Hvidbog for høring af forslag til nyt vandløbsregulativ for Tørremøllerenden 2024

- Slagelse Kommune
- Tørremøllerenden
- Nyt Regulativ
- Høringssvar

8.4 Oprensning

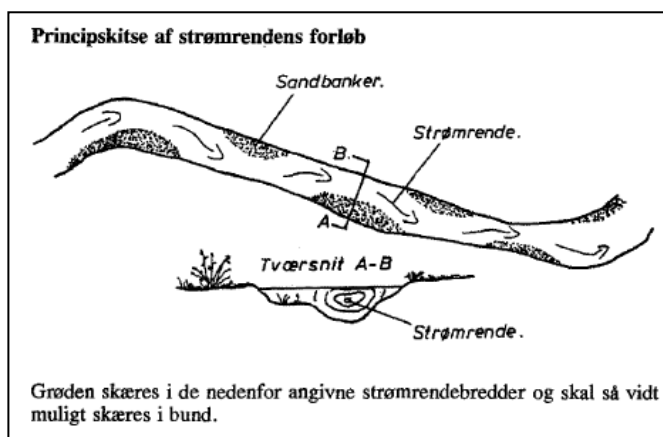
UFV ønsker dette oprensningsvindue videreført, da det ikke kan udelukkes at ørreder trækker op i vandløbet.

Derfor er UFV ikke enig i at oprensningen kan ske helt frem til 31. oktober i det nye regulativ.

UFV ønsker at bestemmelse nr. 7.9 fra det gamle regulativ videreføres til det nye regulativ: Overtrædelse af bestemmelserne i regulativet straffes med bøde, jf. vandløbslovens § 85.	For ikke at gøre regulativerne for omfangsrige, har Slagelse Kommune valgt at begrænse brugen af bestemmelser, som blot referer til paragraffer i vandløbsloven.
UFV ønsker at oprensingsvinduet fra det gamle regulativ (1/8-30/9) videreføres til det nye regulativ, da det ikke kan udelukkes at ørreder trækker op i vandløbet.	Kommentaren er taget til efterretning. Kommunen vil forsøge at tilrettelægge oprensningen, så det ikke bliver gjort for sent, men for at have en vis fleksibilitet i tilrettelæggelsen af vandløbsvedligeholdelsen fastholdes oprensingsvinduet. Dette gøres bl.a. for kunne prioritere oprensningen i de mål-satte vandløb.
UFV mener at den sidste grødeskæring skal være afsluttet inden den 1. oktober, da der er mulighed for at havørreder trækker op i vandløbet.	Kommentaren er taget til efterretning. Kommunen vil forsøge at tilrettelægge oprensningen, så det ikke bliver gjort for sent, men for at have en vis fleksibilitet i tilrettelæggelsen af vandløbsvedligeholdelsen fastholdes oprensingsvinduet. Dette gøres bl.a. for kunne prioritere grødeskæringen i de mål-satte vandløb.

Vandløbet før grødeskæring

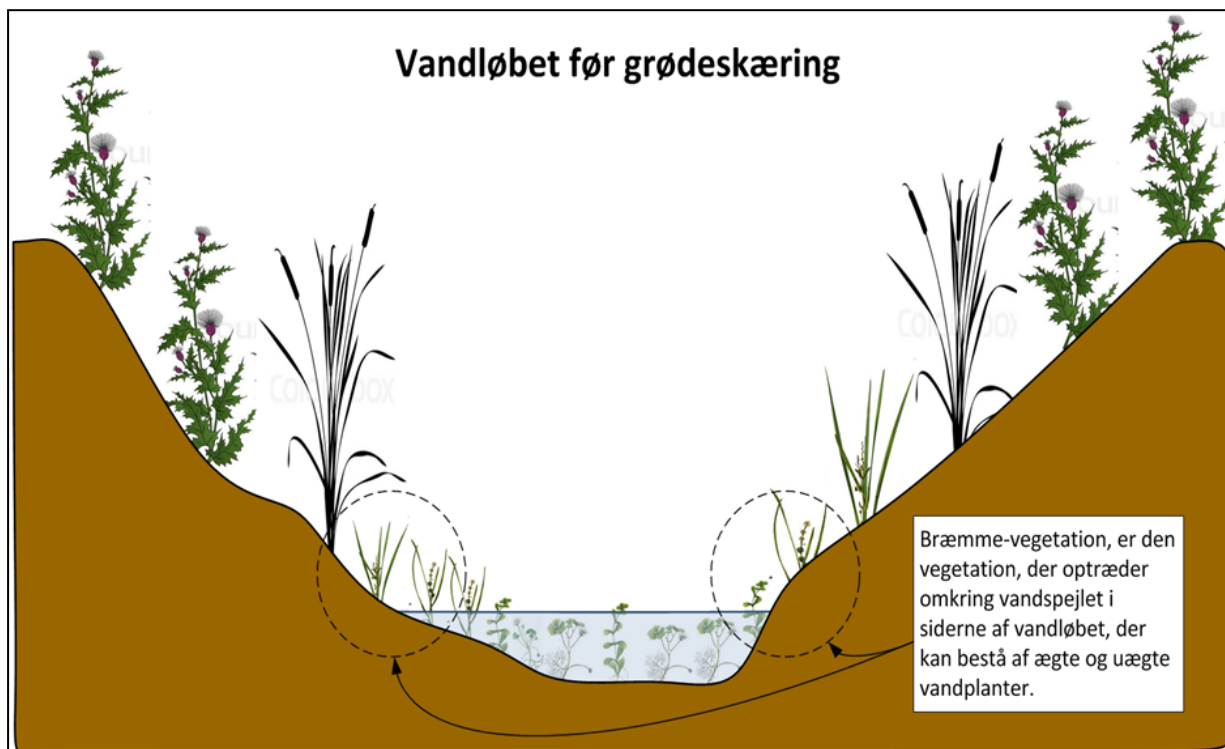
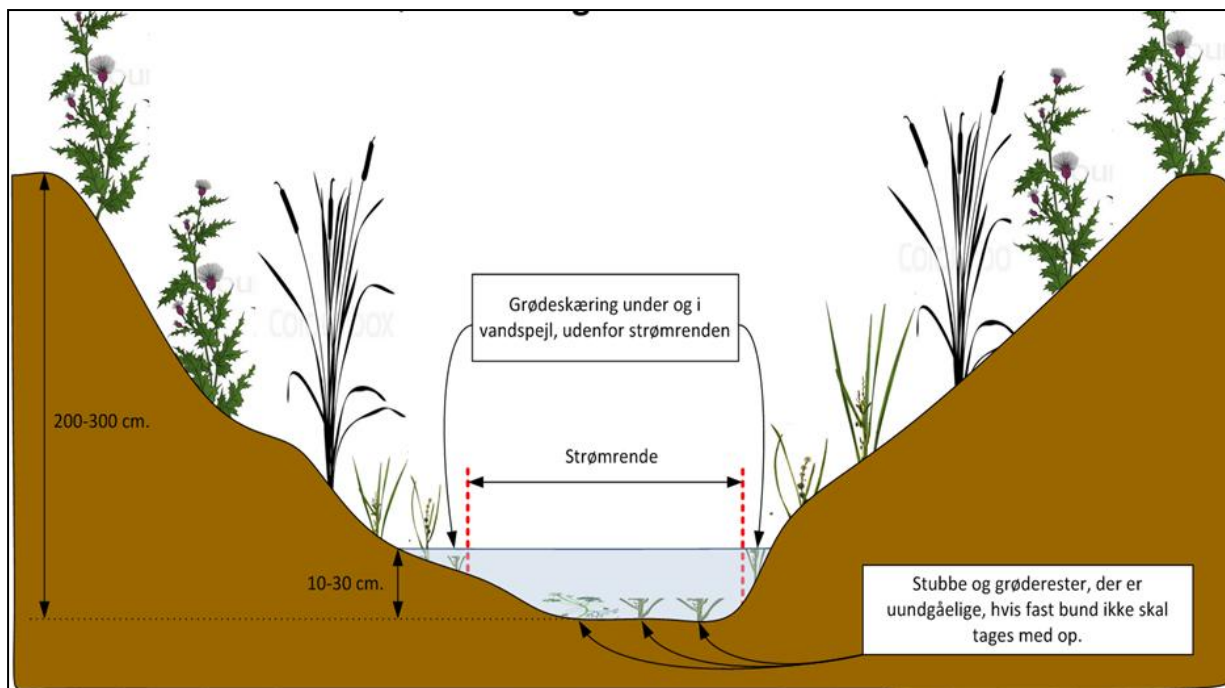
UFV har ved enhver lejlighed dokumenteret at det er afgørende for fisk, at der forefindes et "skæg" langs vandløbets bredder, hvor fisken kan søge skjul efter en grødeskæring. UFV ønsker derfor dette indskrevet i regulativet – se nedenstående skitser:

UFV påpeger at det er afgørende for fisk, at der forefindes et "skæg" (uslåede vandløbsplanter) langs vandløbets bredder, hvor fisken kan søge skjul efter en grødeskæring. UFV ønsker derfor dette indskrevet i regulativet.	Det er rigtigt at det er yderst gavnligt for miljøforholdene i vandløbene at man i forbindelse med grødeskæringen efterlader uslåede vandløbsplanter både i vandløbet og langs brinkerne. I første grødeskæring bliver ca. 50 % af vandløbet efterladt uslået, og i forbindelse med 2. grødeskæring efterlades minimum 20% af vandløbet uslået. I forbindelse med 2. grødeskæring skærer åmændene evt. stivstænglet vegetation og problemarter på brinkerne, men anden blød vegetation i

<p>kanten af vandløbet forbliver uslået. Så der vil blive efterladt uslåede vandløbsplanter i vandløbet i forbindelse grødeskæringen.</p> <p>Administrationen har derudover tæt dialog med åmændene i Entreprenørservice, og før hver grødeskæringssæson holdes der et møde, hvor der blandt andet bliver snakket om vigtigheden af hvordan en skånsom grødeskæring kan være med til at sikre gode miljøforhold i åerne efter grødeskæringen er udført.</p>
--	---
